令和7年（2025年）4月9日付け札幌市告示第1531号の内容に係る訂正について、下記のとおり告示する。

令和7年札幌市告示第1531号の工事番号「25(建)第0056号」工事名「(仮称) 藻岩・啓北商業再編新設校新築ほか工事(主体工事)」に係る設計図書の一部を下記のとおり訂正する。

株式会社 西村建築設計事務所 Nishimura Architecture office Co. Ltd	一級建築士事務所 北海道知事登録(石)第387号	一級建築士 登録第221098号 安中 元規	日 付	工 事 名 称	(仮称) 炭岩・啓北商業再編新設校新築ほか工事 (主体工事)	縮 尺	図 面 名 称	図 面 番 号
						A 1 : S=1/ 600, 200 A 3 : S=1/1,200, 400	仮設計画図(1) (令和7年10月~令和7年12月)	A-263号

仮囲い(万能鋼板)詳細図A1:S=1/ 60
A3:S=1/120

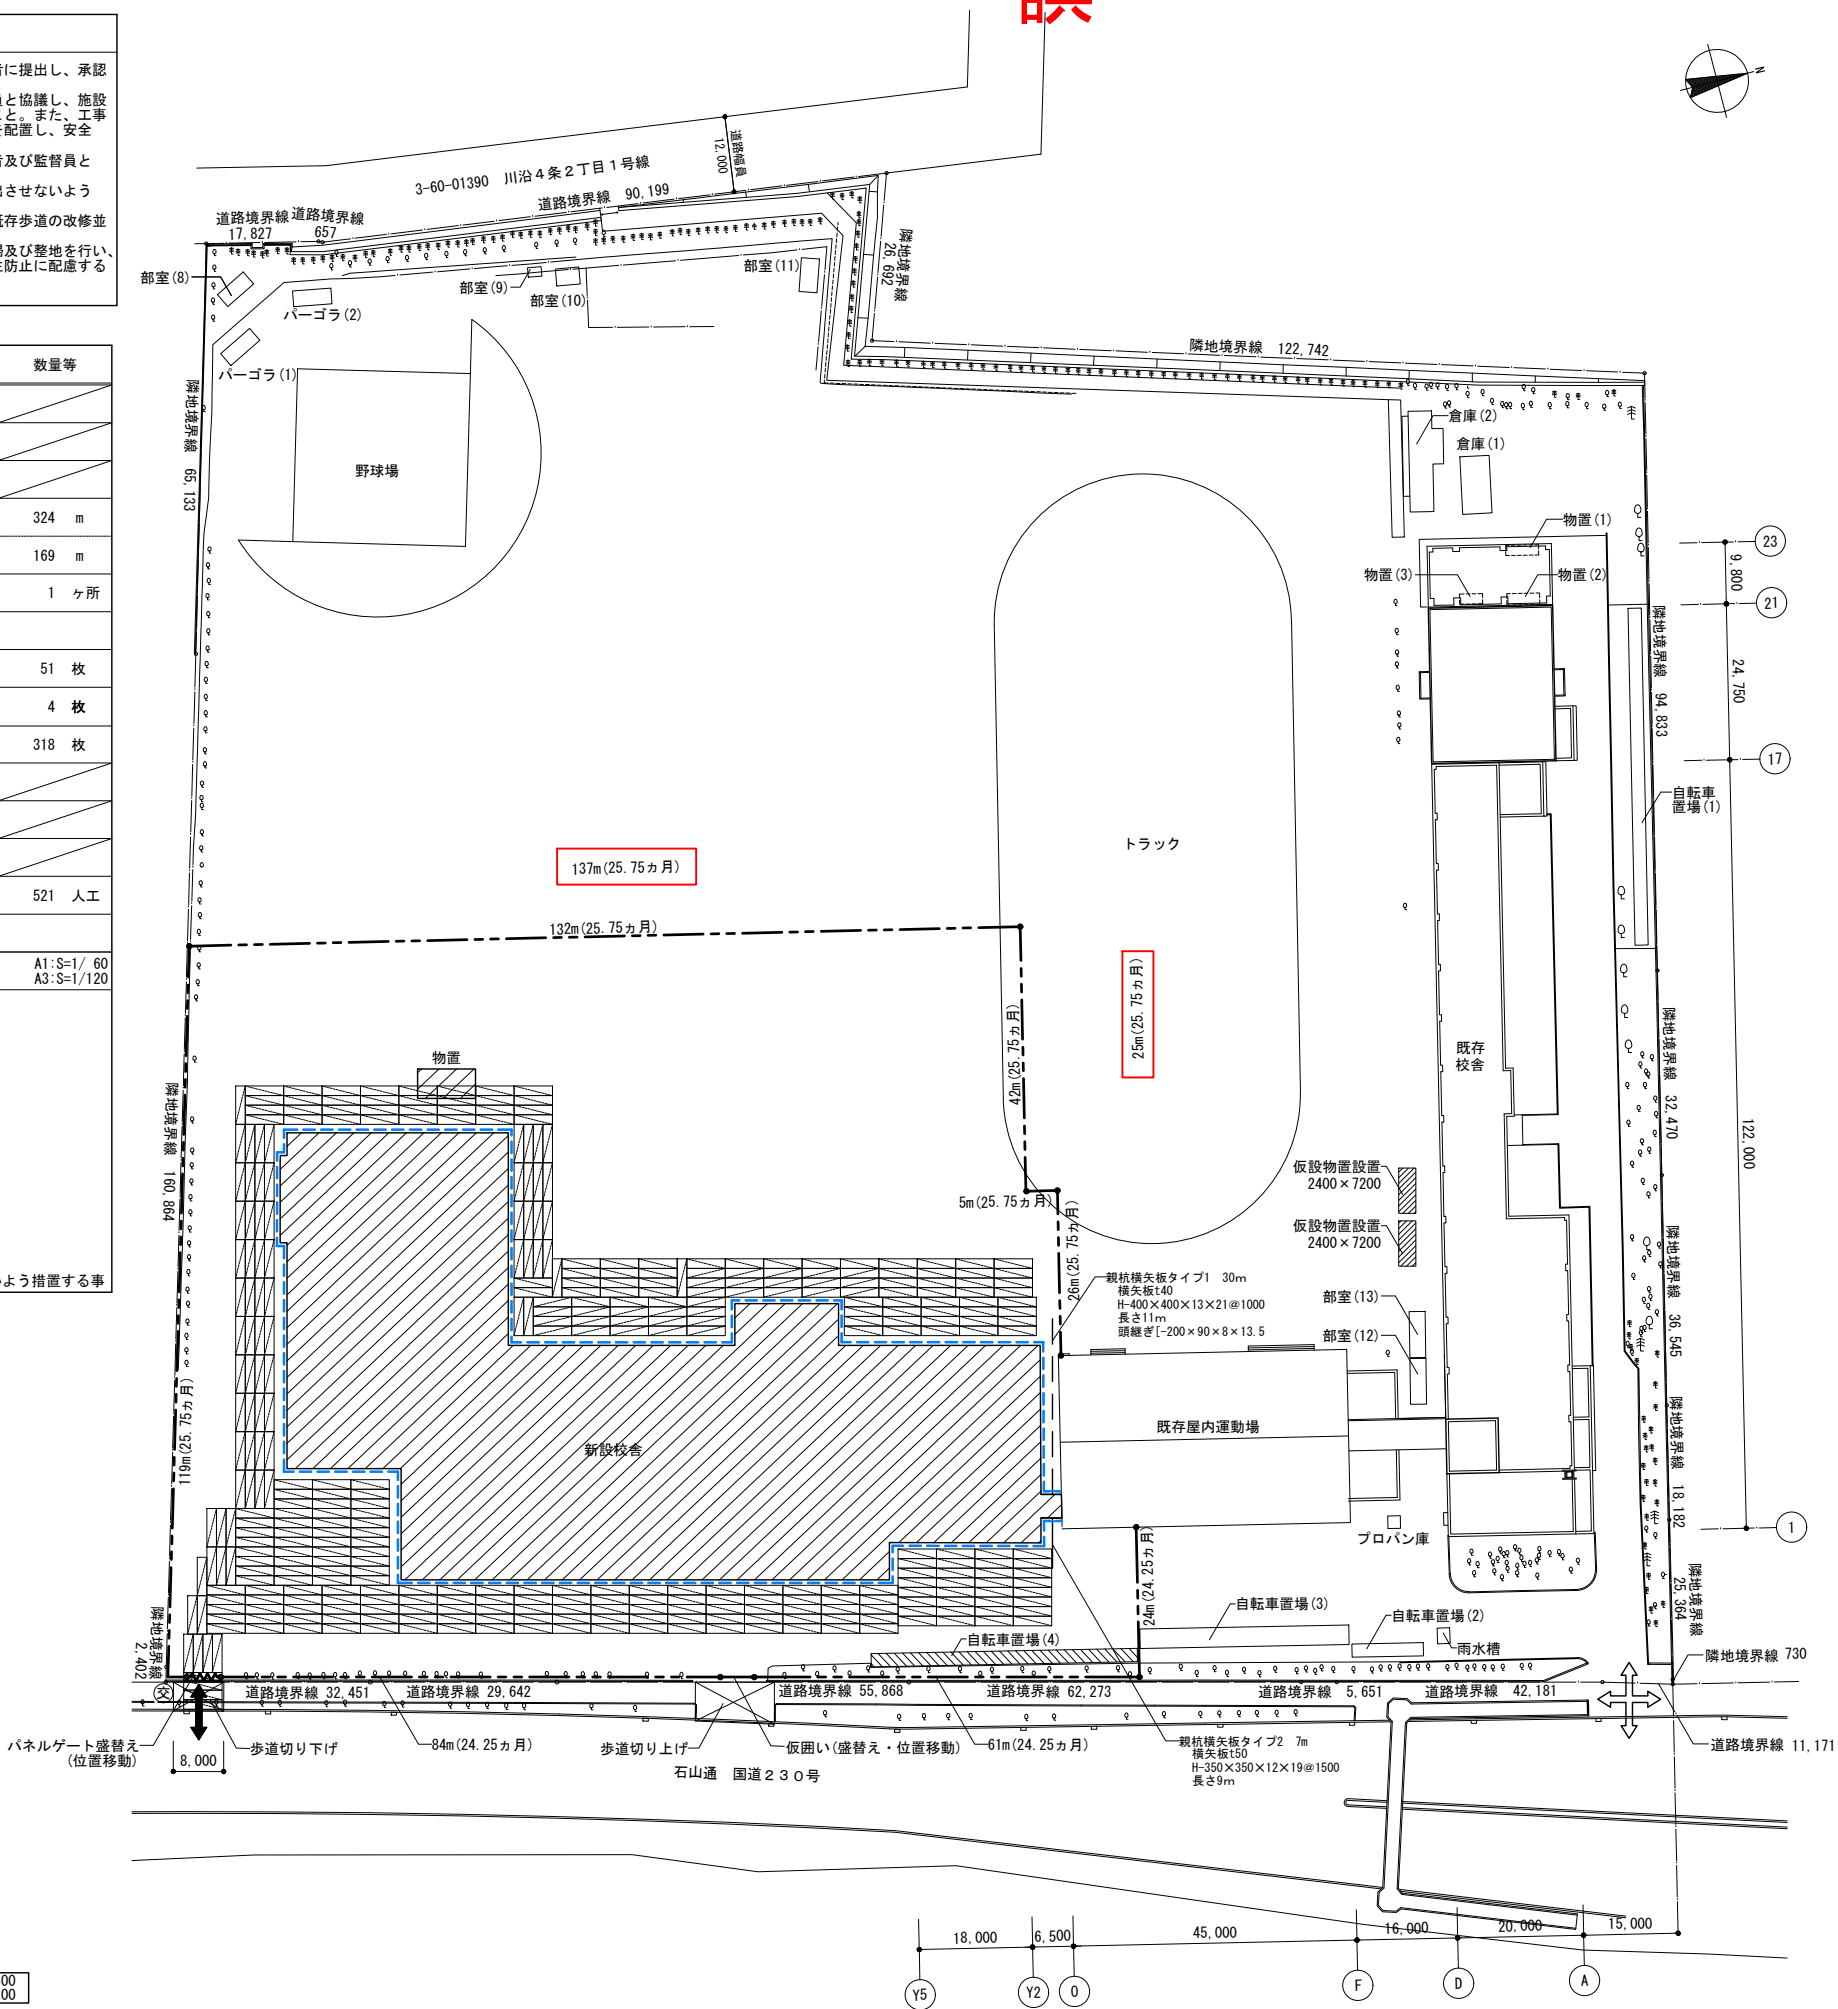
(5) 既存歩道切り上げ、切り上げ範囲の詳細、及び左記に伴う既存歩道の改修並びに既存樹木の伐採伐根は、外構図による。

(6) 仮囲いの撤去に当たっては、グラウンド等工事エリアの清掃及び整地を行い、建設資材等の残留や地盤不陸の調整不足による事故等の発生防止に配慮すること。

(5) 仮囲いの撤去に当たっては、グラウンド等工事エリアの清掃及び整地を行い、建設資材等の残留や地盤不陸の調整不足による事故等の発生防止に配慮すること。

仮設計画図(3)

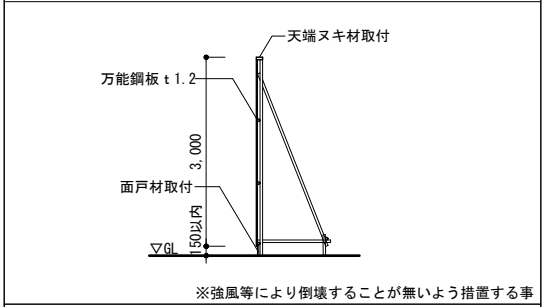
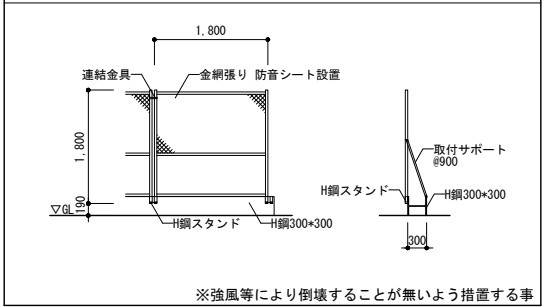
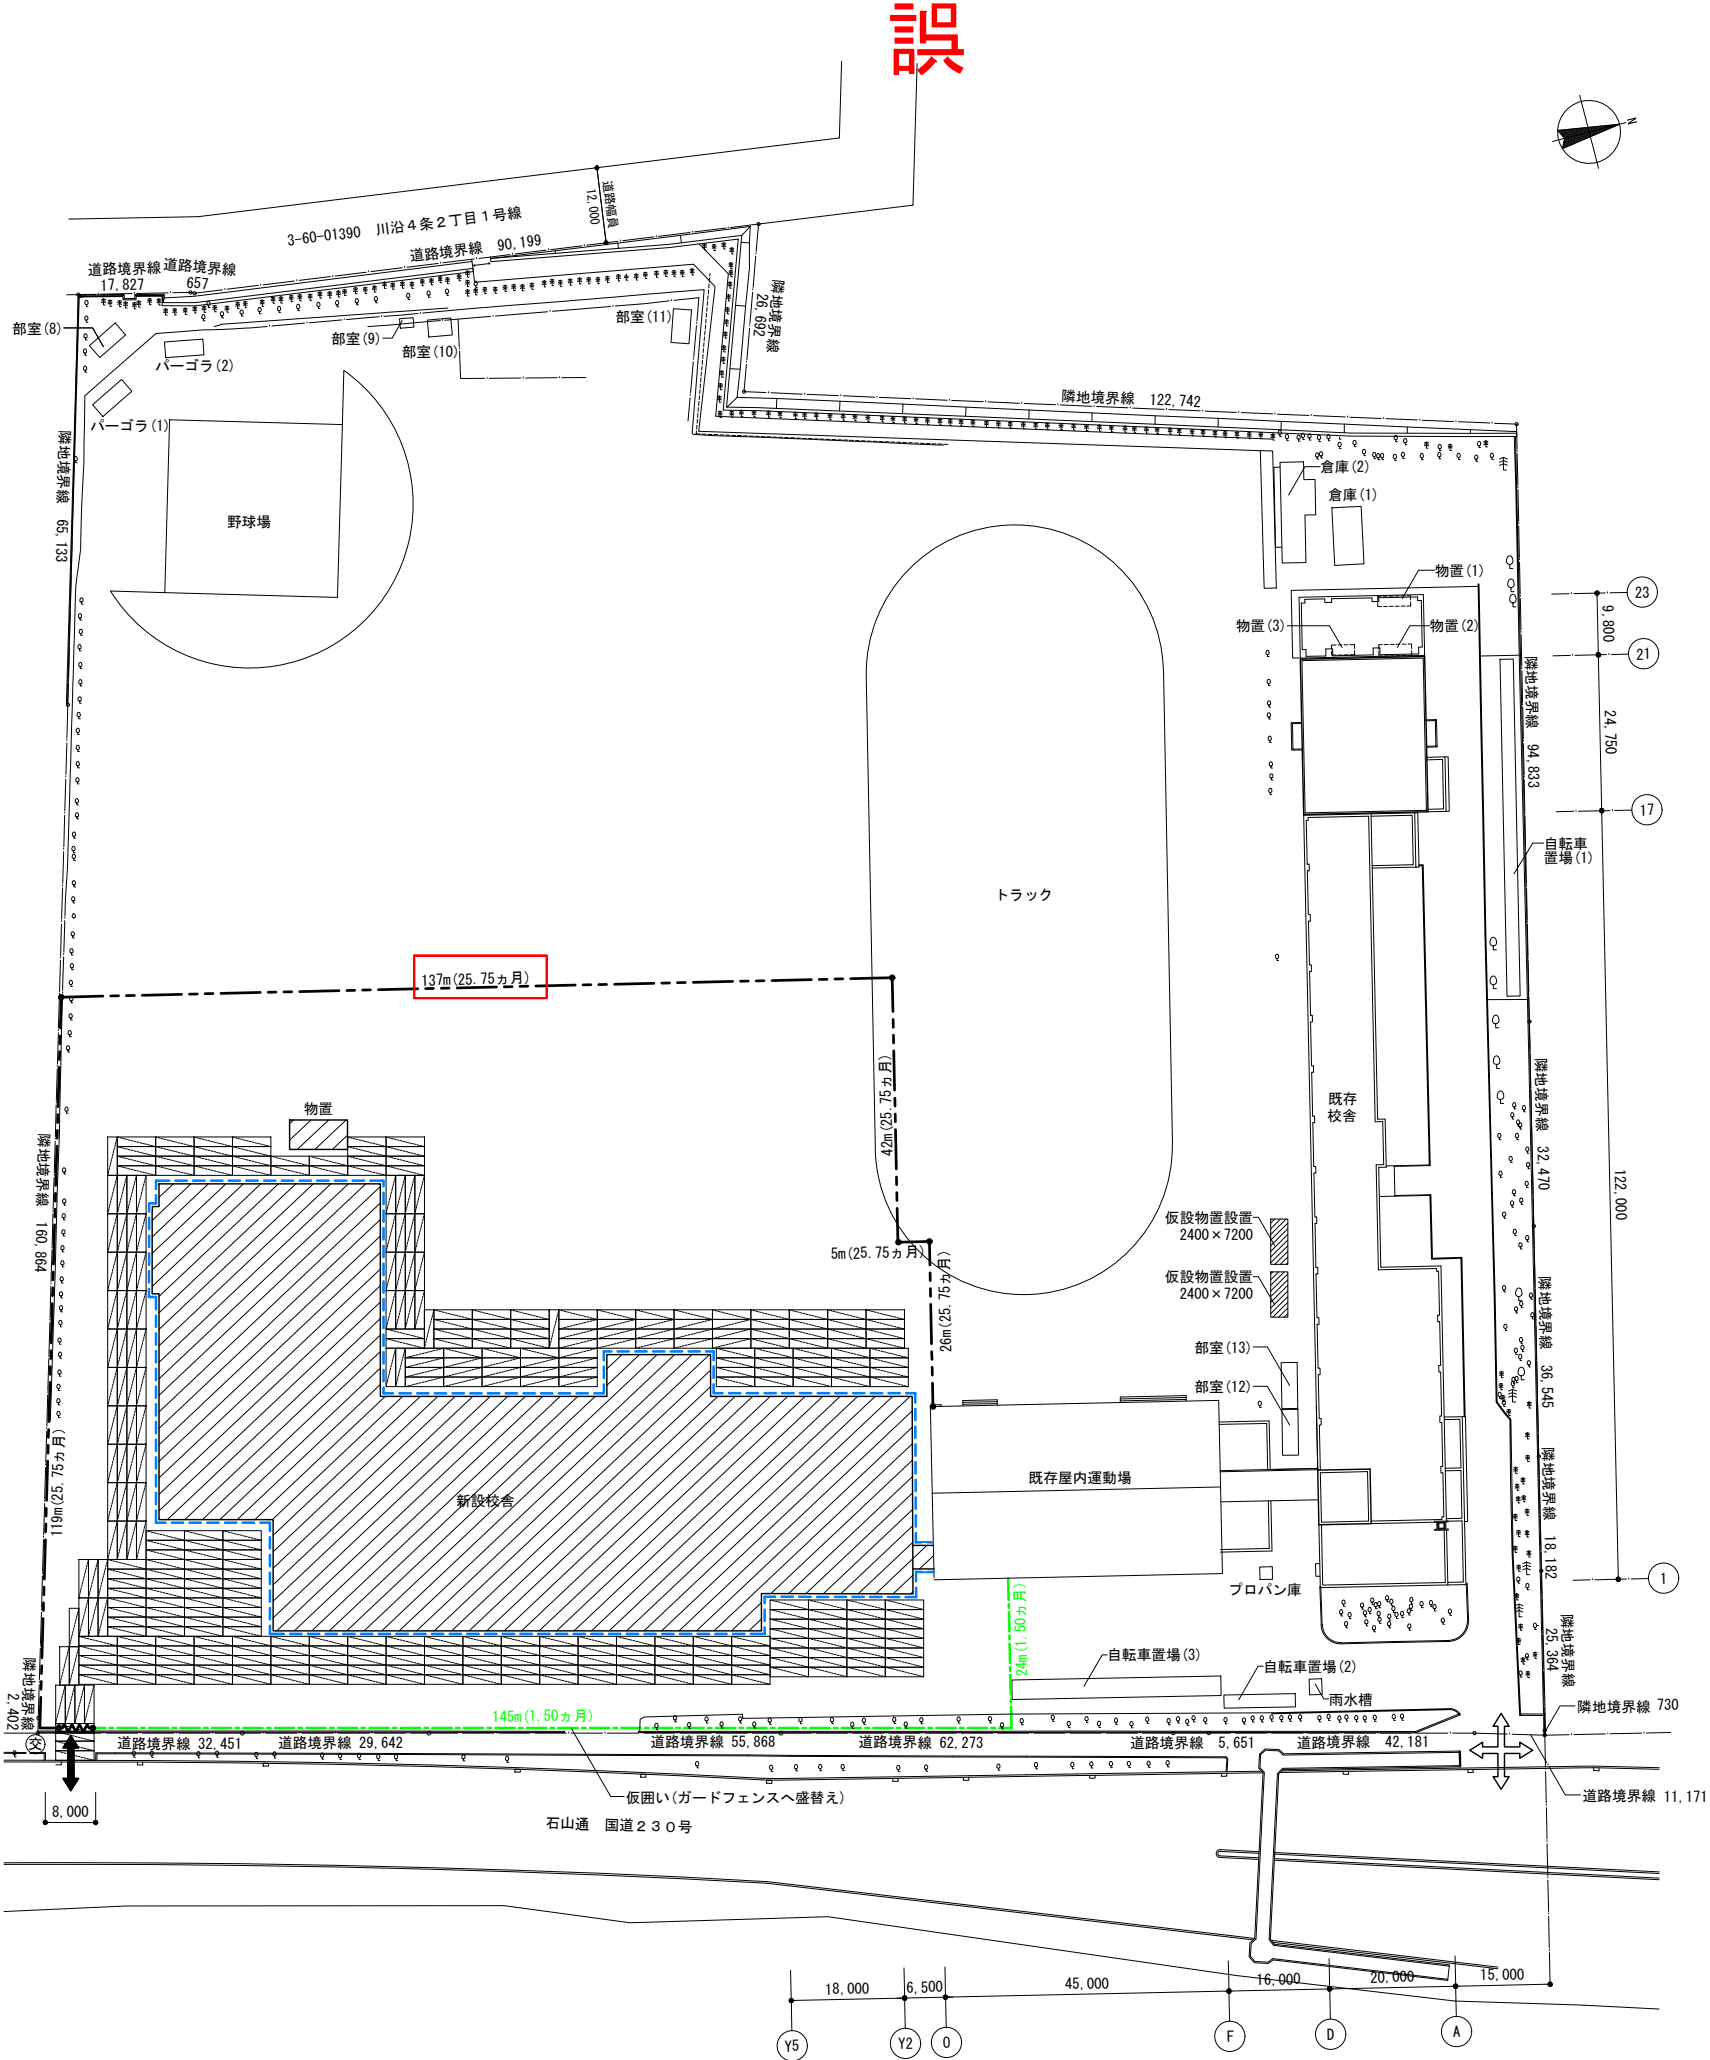
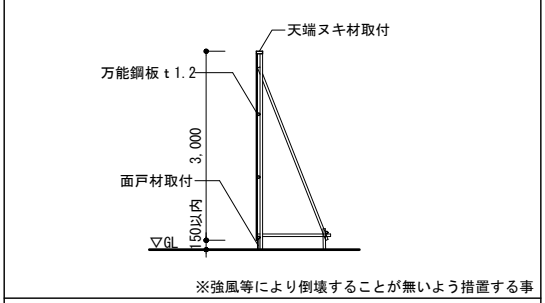
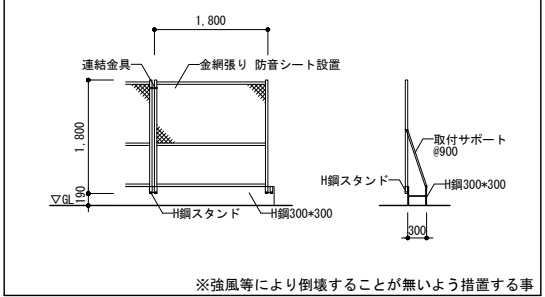
記 号	内 容	数量等
	既存建物	
	一次解体建物	
	新築建物外形	
	仮囲い 万能鋼板 H=3,000 (25.75ヵ月)	324 m
	仮囲い 万能鋼板 H=3,000 (24.25ヵ月)	169 m
	パネルゲート W5,400×H4,500 程度 (25.75ヵ月)	1 ヌ所
	ガードフェンス H1,800 (1.50ヵ月)	169 m
	敷き鉄板 1,524×6,096×t22 (3ヵ月)	51 枚
	敷き鉄板 1,524×6,096×t22 (16.50ヵ月)	4 枚
	敷き鉄板 1,524×6,096×t22 (18.75ヵ月)	318 枚
	外部枠組足場 シート養生	
	工事車両出入経路	
	生徒・学校職員出入口経路	
	交通誘導員	521 人工

名 称	摘 要	数 量	単位	単 価	金 額	備 考
仮囲い		1	式			別紙 00-0087
仮囲い	H3.0 成型鋼板 塗装無し 存置日数785日 運搬共	324	m			
仮囲い	H3.0 成型鋼板 塗装無し 存置日数740日 運搬共	169	m			
仮囲い	H3.0 成型鋼板 塗装無し 盛替え	5.4	m			仮設計画図 (2)
カーポートフェンス	H=1.8m 柱脚固定具共 供用45日 運搬共 H鋼300×300、防音シート含む	169	m			
計						
ハネルゲート		1	式			別紙 00-0088
ハネルゲート	W5.4m×H4.5m 存置日数785日 (25.75か月)	1	か所			
ハネルゲート	W5.4m×H4.5m 盛替え	1	か所			仮設計画図 (3)
計						
仮設鉄板敷		1	式			別紙 00-0089
仮設鉄板敷	敷鉄板 1524×6096×22mm 存置日数90日	474	m ²			
仮設鉄板敷	敷鉄板 1524×6096×22mm 盛替え	474	m ²			仮設計画図 (2) → (3)
仮設鉄板敷	敷鉄板 1524×6096×22mm 存置日数502日	37.2	m ²			
仮設鉄板敷	敷鉄板 1524×6096×22mm 存置日数563日	2,954	m ²			
計
